COMUNE DI NOVI DI MODENA

LR 4/2018, Art. 20: Provvedimento Autorizzatorio Unico di VIA comprensivo del Provvedimento di VIA relativo al progetto denominato "impianto solare agrivoltaico avanzato con potenza di picco pari a 24.001,11 kW" in Via Valle Bassa, nel Comune di Novi di Modena (MO) e relative opere di connessione anche nel Comune di Carpi (MO), proposto da LIO ENERGY TAURUS S.R.L.

RICHIESTA DI INTEGRAZIONI

Figura 13 Schema di impianto

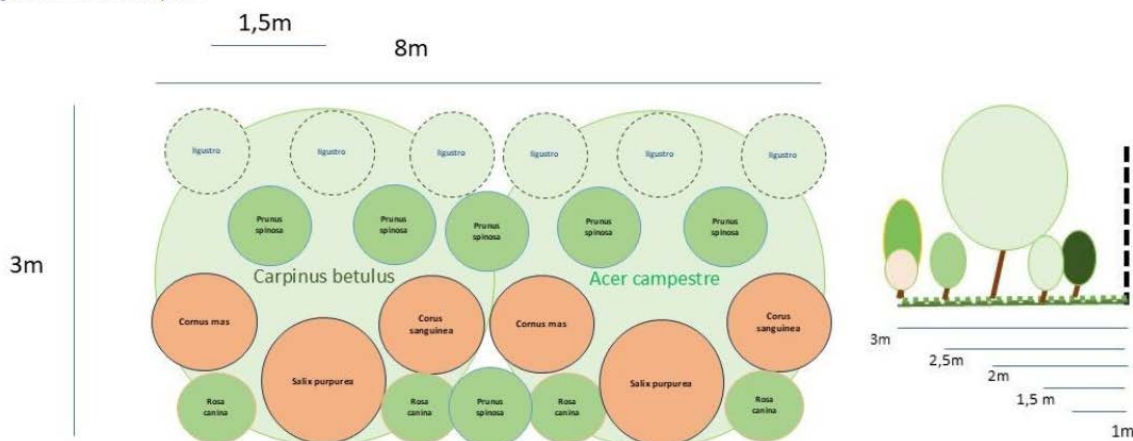
Si evidenzia che l'elaborato grafico "NOV-021400-D_Part-Mitigazione" non corrisponde alla composizione e alle dimensioni sopra riportate. E' necessario quindi allineare le informazioni presenti nelle relazioni e negli elaborati grafici in modo da chiarire l'effettiva consistenza e composizione della fascia di mitigazione e aggiornare, di conseguenza, il progetto del verde che deve essere redatto ai sensi del "Regolamento delle aree verdi pubbliche e private" del Comune di Novi di Modena.
